## **INFORME DE INSPECCIÓN DE ACCESIBILIDAD**

**LUGAR: Farmcoop – Fresh Valley**

**FECHA: 28 DE ENERO DE 2017**

**PREPARADO POR: KIOMY LAMB MERCADO, PE**

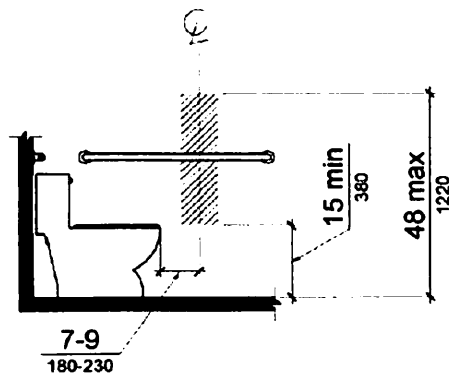
- A. Baño (Mejoras propuestas a mediano plazo)
  - a. Remover almacén ocupando espacio del baño para ampliar el mismo y provea la dimensiones interiores.
  - b. Relocalización de inodoro hacia el extremo izquierdo del baño, en donde el centro del mismo este entre 16"-18" de la pared lateral.
  - c. Instalación de barra de apoyo trasera de 36" y una lateral de 42" instalada conforme las figuras 604.5.1 y 604.5.2.

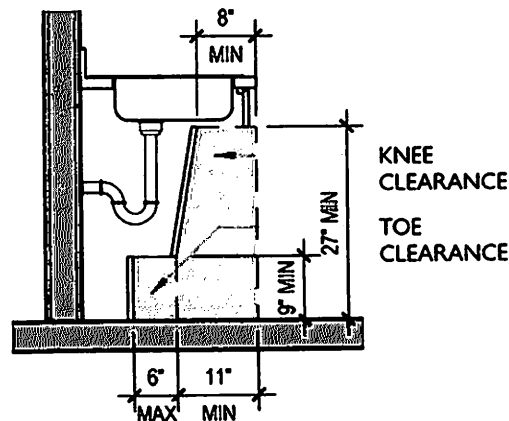
- d. Relocalizar papelerera para que ubique según la figura 604.7 del ADA.

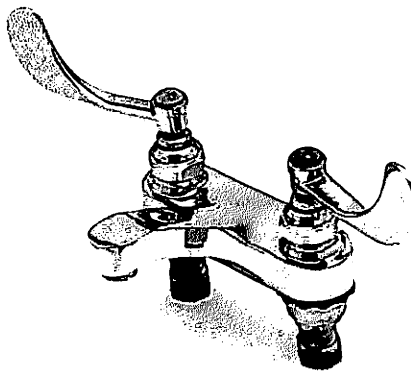
- e. Sustitución de lavamanos por uno que provea los espacios adecuados para el "knee and toe clearance". Tener cuidado en mantener la altura máxima de 34" al tope del lavamanos.

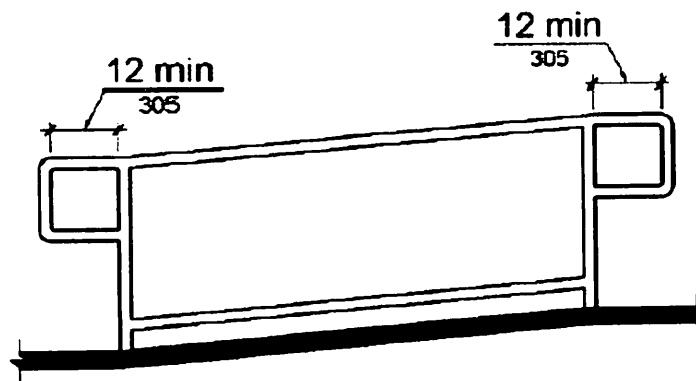
- g. Bajar la altura del espejo para que la parte inferior de la parte reflectiva esté a una altura no mayor de 40".
- h. Ambas puertas de entrada deben proveer el ancho mínimo requerido de 32" y proveer el "maneuvering clearance" adecuado de ser

posible. Este particular pudiese ser estructuralmente impráctico pero deberá evaluarse por un ingeniero estructural.

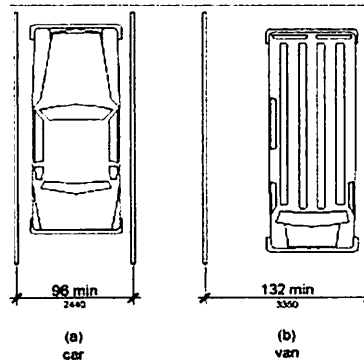
- a. Proveer estacionamiento de "van" con las dimensiones adecuadas según la figura 502.2, en donde el carril de acceso tiene 60" y el estacionamiento tiene 11ft.
